令和3年3月4日  
国立研究開発法人日本原子力研究開発機構  
原子力科学研究所バックエンド技術部

#### 処理場設工認申請（その4）に係るヒアリングコメント回答（R03.2.25）

図-1 (1/3) 減容処理棟における火災感知設備及び消火設備の設置場所 (地階)

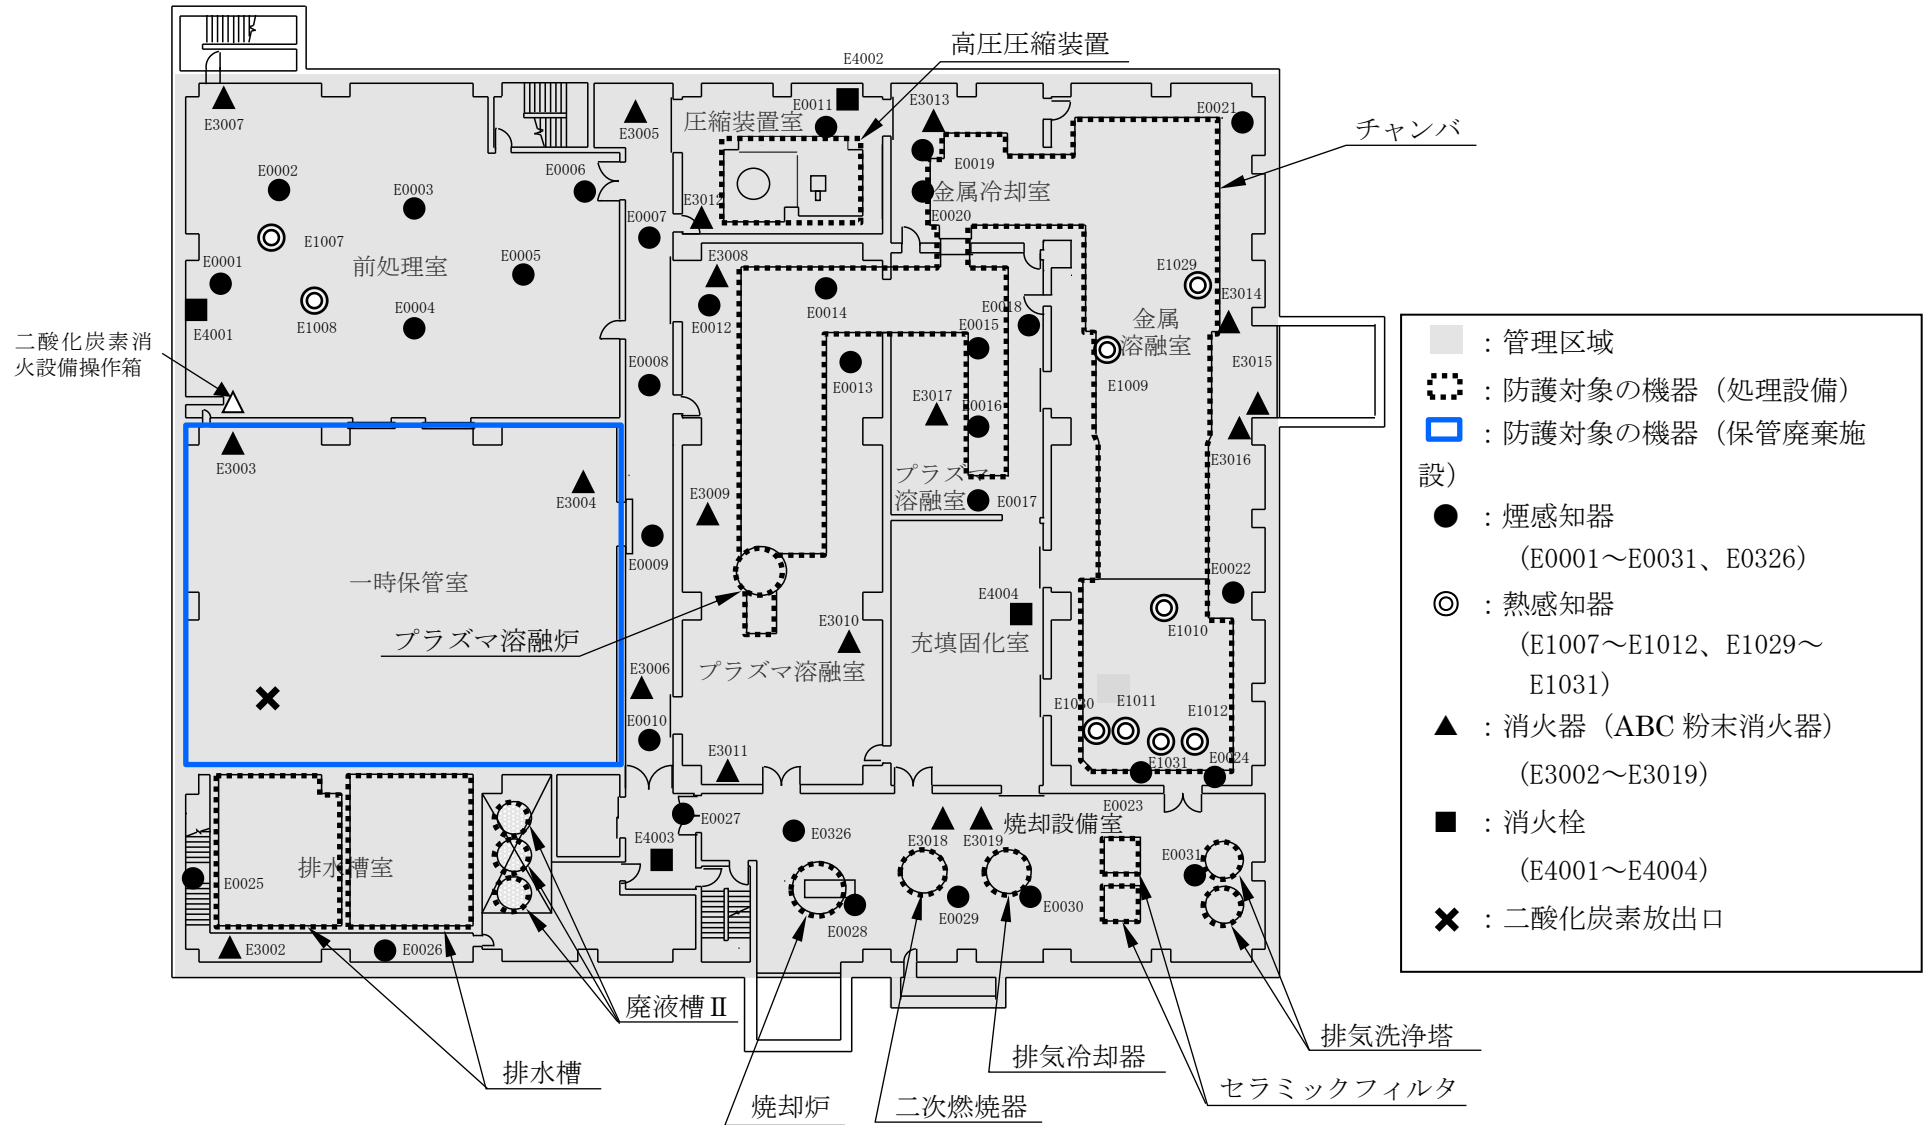
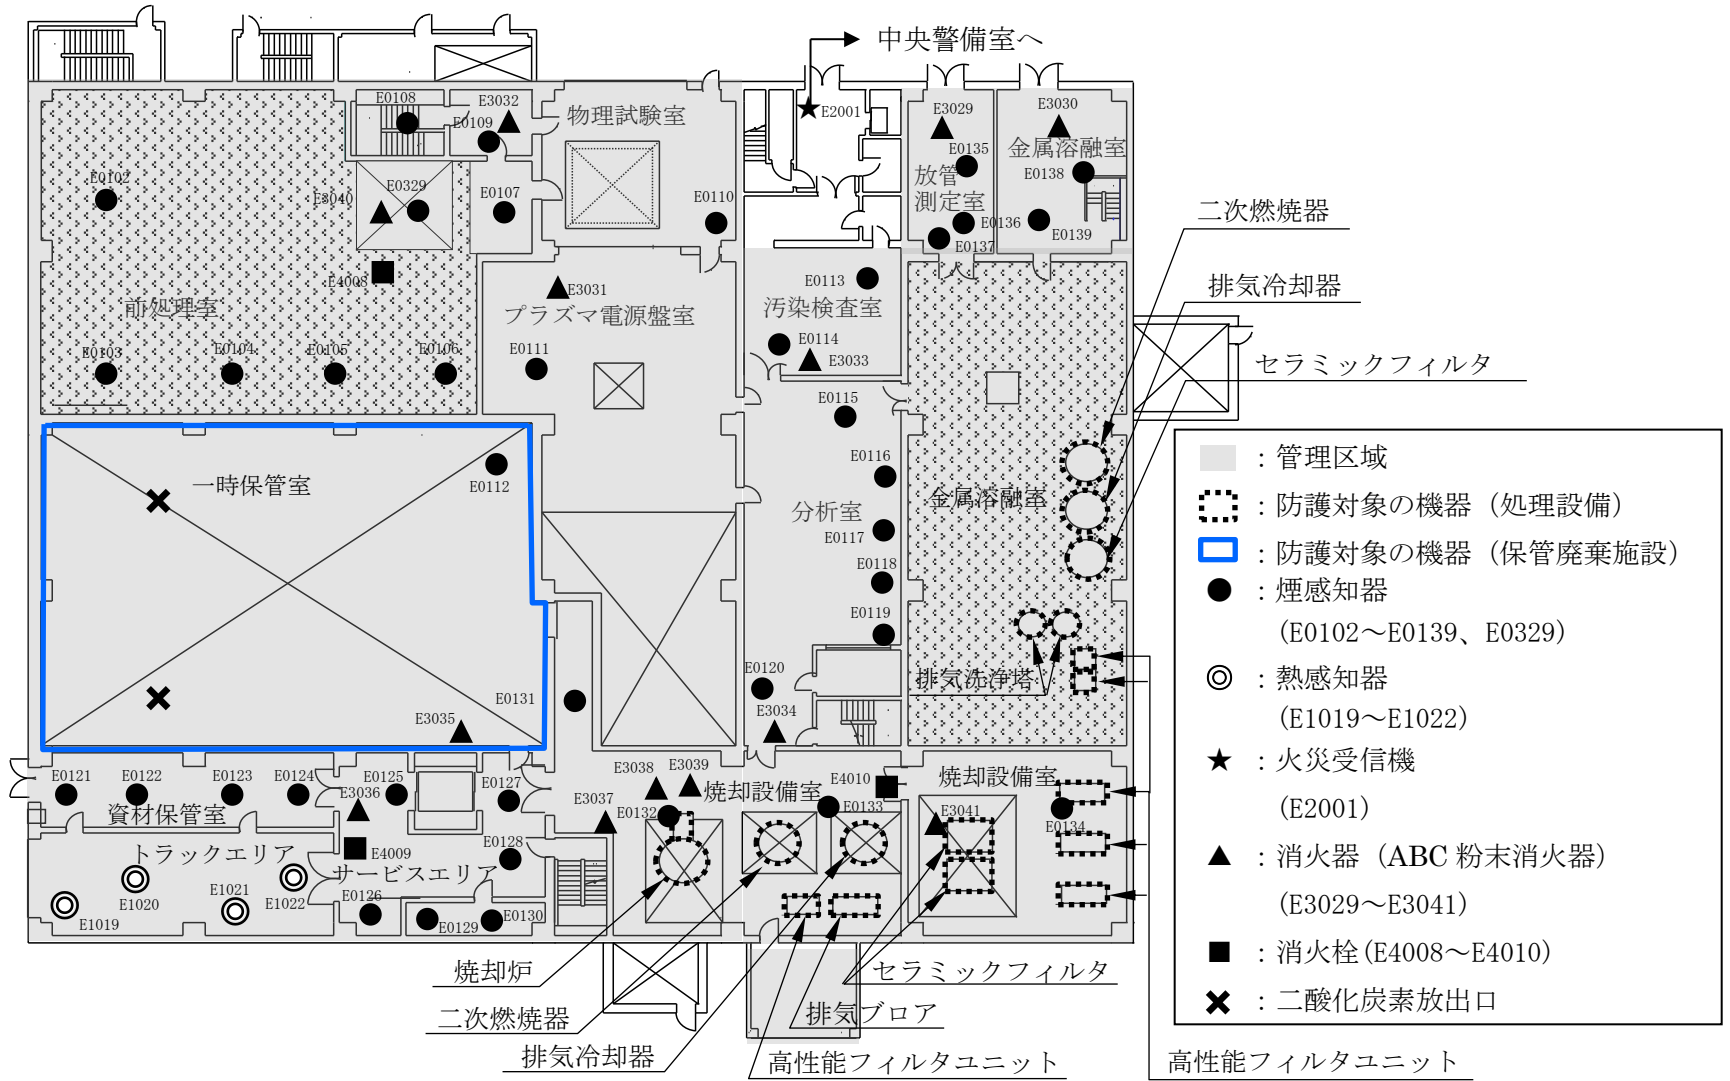
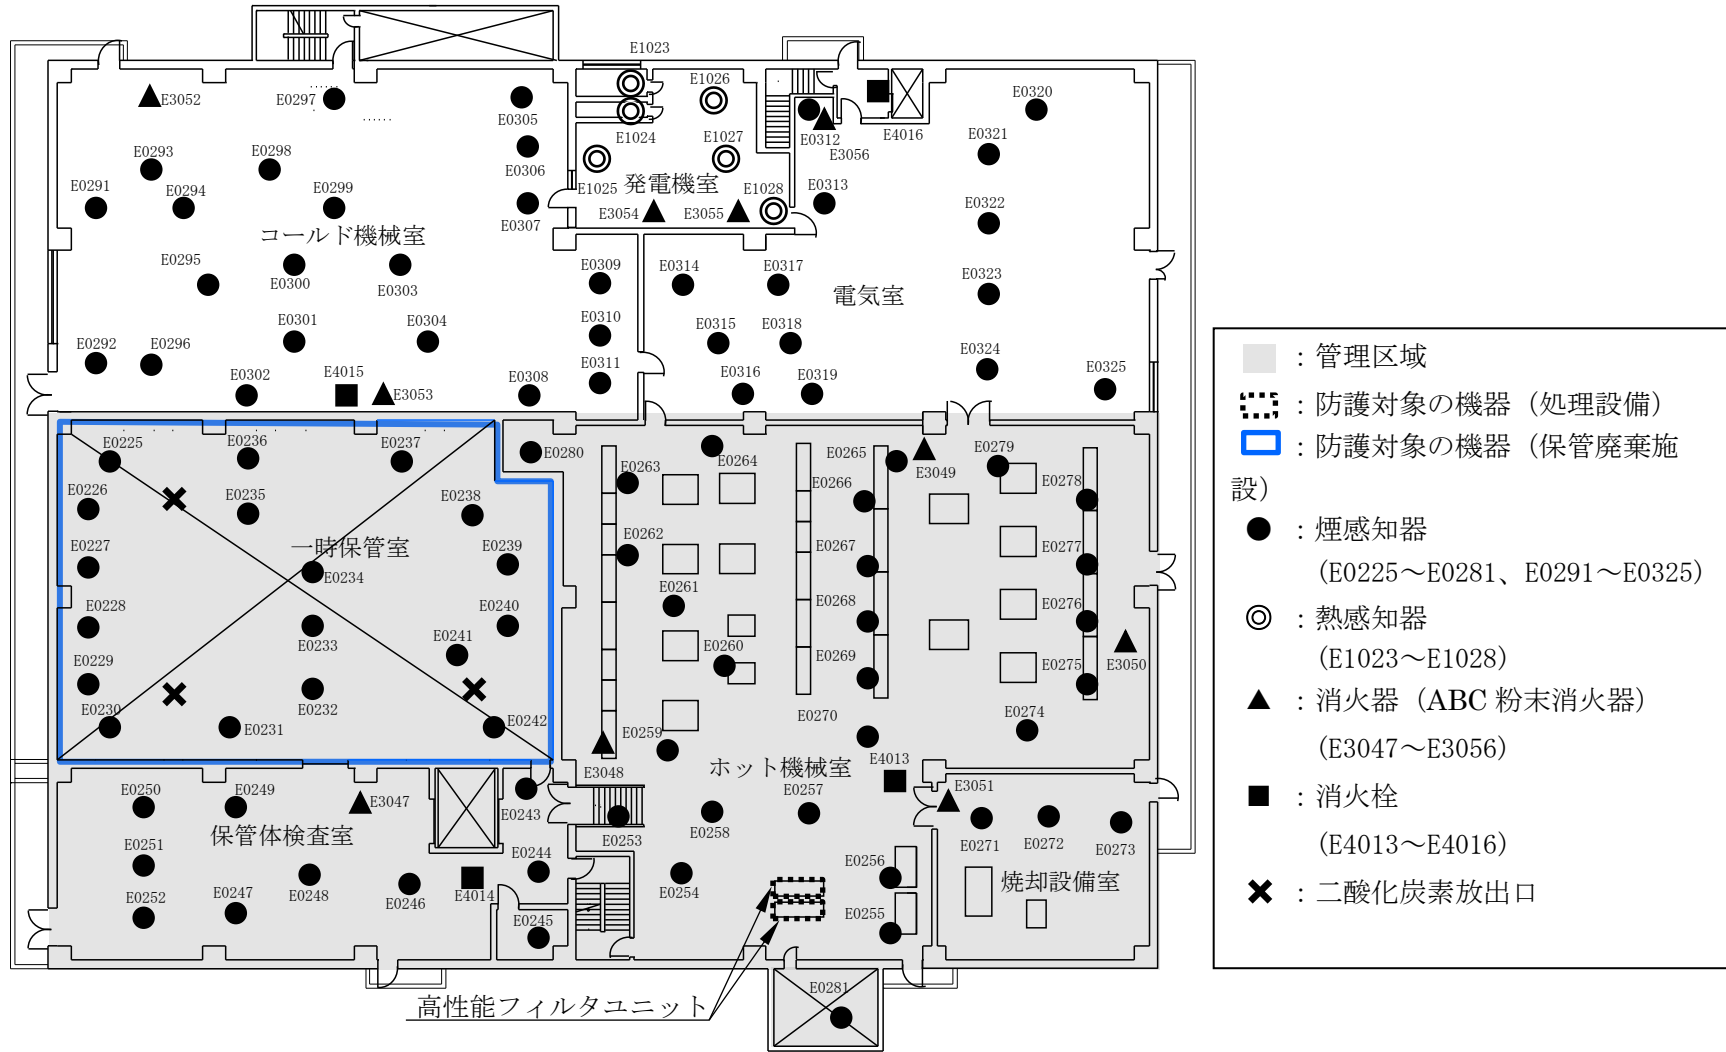
設置変更許可申請書に係る適合性確認時の説明（H28.3.15 審査会合資料）では、減容処理棟において二酸化炭素消火設備を設けるとしているが本設工認申請では対象としていない。当該設備の扱いについて説明すること。

仮にスタックークレーンのモーター部に電気火災が発生した場合には、一時保管室及びその周辺の部屋に設置している消火器（ABC 粉末消火器）及び消火栓により消火活動を行うこととしている（図－1 参照）。

一時保管室は、図－1 に示すとおり、地階から2階まで吹き抜けの空間となっており、各階の出入口近傍に消火栓を設けるとともに、周辺の部屋には消火器を設置している。また、火災発生時には、原子力科学研究所の自衛消防隊が出動するとともに、必要に応じて他施設から消火器等を補給できるよう組織されており、消火器及び消火栓による対応が可能である。
